VERKSTADS- MEDDELANDE

BETR.	KYLANLÄGGNING	PRODUKT	P
	140, 164	GRUPP	92
DATUM	Maj 1973	NR	15

Åtgärd vid kompressormontering

VOLVO
112 021

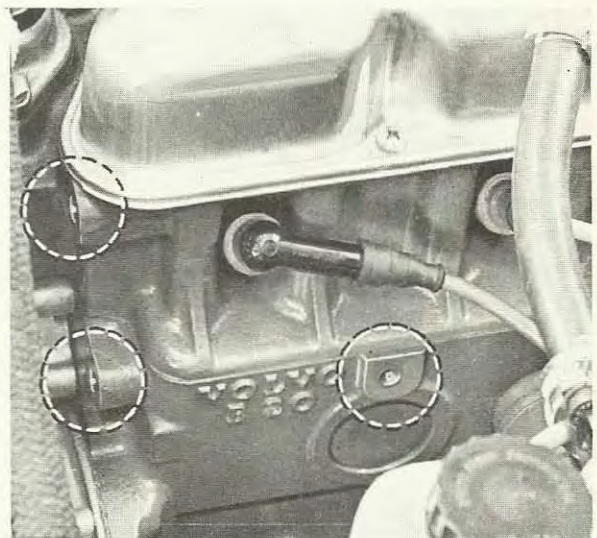
Avlägsna all färg på anliggningsytorna inom de markerade områdena.
